Changement du module de roulement de roue

Nouveaux composants requis

Constructeur : Alexander Dennis

Codes essieux DANA :
S63U, S75U, T75U

Photo 1 : Pour les essieux identifiés par le code S63U, il faut en plus du module de roulement de roue remplacer également le disque de frein, le support de roue, les boulons de roue et les vis de fixation.

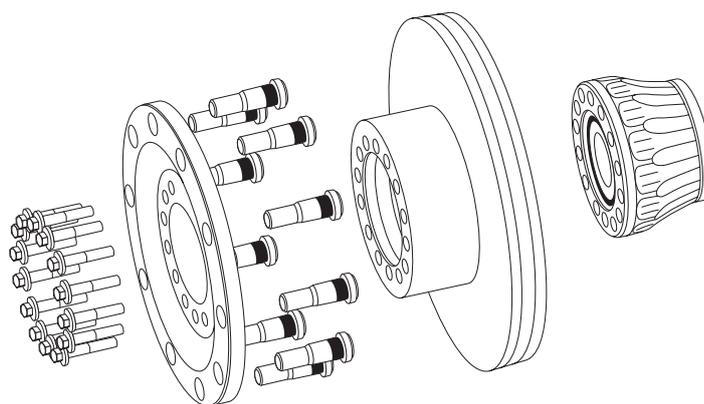
Pour les essieux DANA (S63U, S75U, T75U) mentionnés ci-dessus, le constructeur de bus Alexander Dennis a changé de fournisseur de roulements de roue : **Timken** a été remplacé par **FAG**.

Si en réparant les essieux identifiés par les codes S63U, S75U et T75U, vous trouvez encore un roulement Timken, il faudra aussi remplacer d'autres composants.

Code d'essieu	Composants requis	Références Alexander Dennis	Quantité
S63U	Support de roue	658468-3	1 x
	Boulon de roue	650723-2	10 x
	Disque de frein	658468-4	1 x
	Vis de fixation	658468-5	14 x
S75U	Support de roue	661391-2	1 x
	Vis de fixation	661391-3	14 x
T75U	Support de roue	661391-2	1 x
	Vis de fixation	661391-3	14 x
NDS 80	aucun	-	-

Couple de serrage des vis de fixation : 236 -260 Nm (174 - 192 lbf ft)
